Версия 1.17.0

Выпущена 11.12.2018

1. Добавлена функция автоматической установки времени в основной блок E96BT

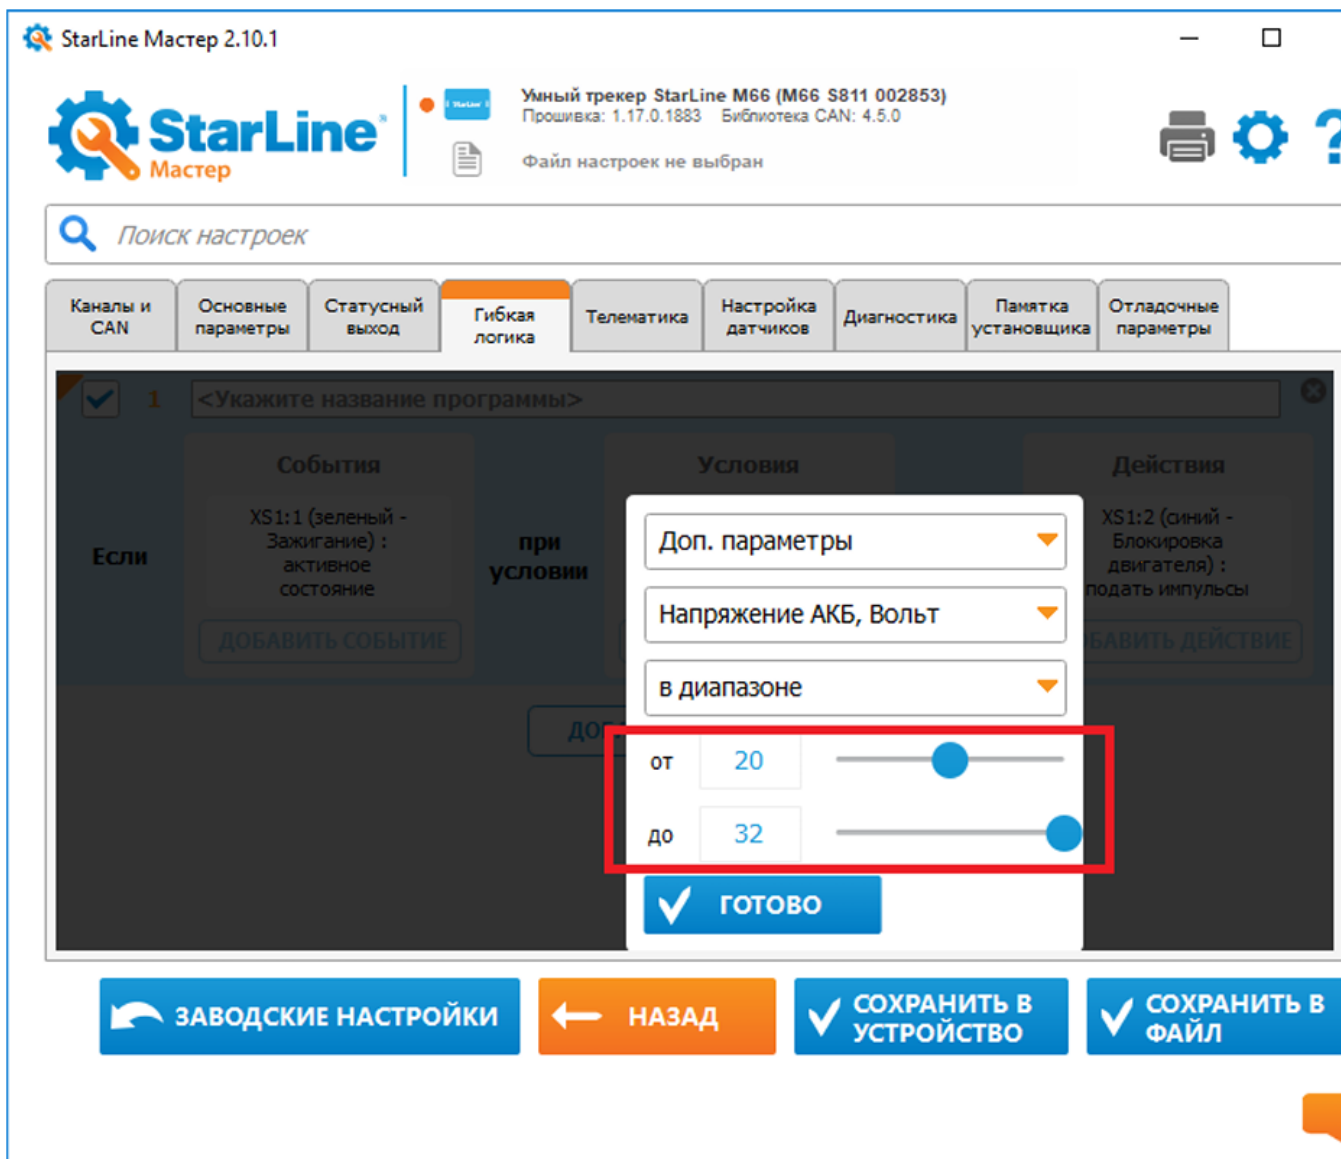
В случае работы M66 в связке с E96BT при каждой установке связи по BLE M66 будет передавать время, полученное через GPS либо от NTP-сервера, в E96BT.
